VYSVĚTLENÍ A ZMĚNA ZADÁVACÍ DOKUMENTACE Č. 4

K VEŘEJNÉ ZAKÁZCE

NÁSTAVBA OBJEKTU SÍDLA SPOL. BRNĚNSKÉ KOMUNIKACE A.S., BRNO – ŠTÝŘICE, KATASTRÁLNÍ ÚZEMÍ: ŠTÝŘICE [610186], PARCELNÍ ČÍSLO: 207/8 III.

PD
1

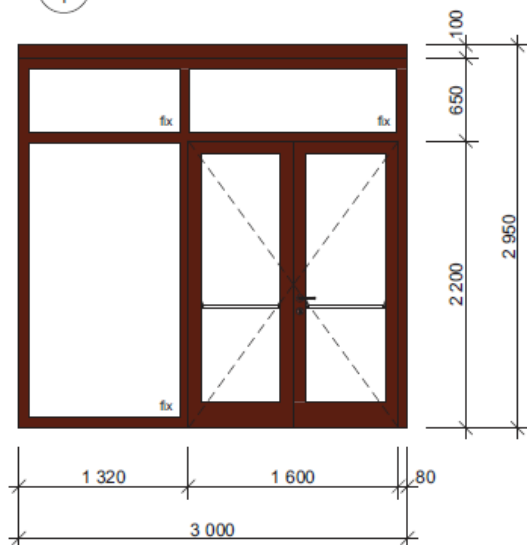
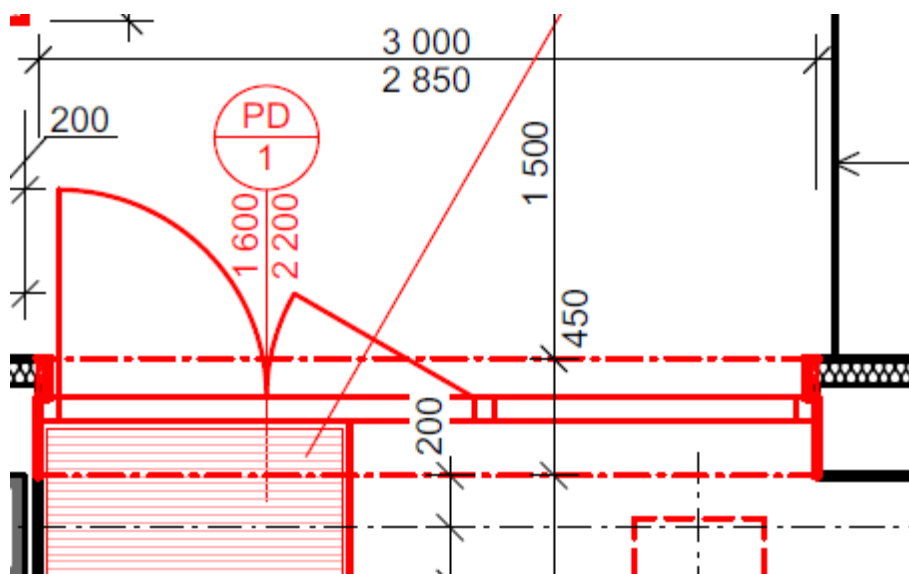
Dle výpisu plastových prvků je u prvků PD/1+PD/2+PD/3+PD/4+PO/1+PO/2 uvedena výška prvku vč. roznášecího profilu 2950 mm. V poskytnuté dokumentaci je v půdorysu 1NP u těchto prvků uvedena výška otvoru pouze 2850 mm.

Žádáme o prověření rozměrů u těchto prvků.“

Zadavatel sděluje, že výškový rozměr dveří je 2850 mm, je zakótovaný v půdorysu bez zakótování rozšiřovacího profilu, který je v konstrukci skrytý pod podhledem. Ve výpisu prvků je celková výška znázorněna včetně rozšiřovacího profilu 2950 mm.
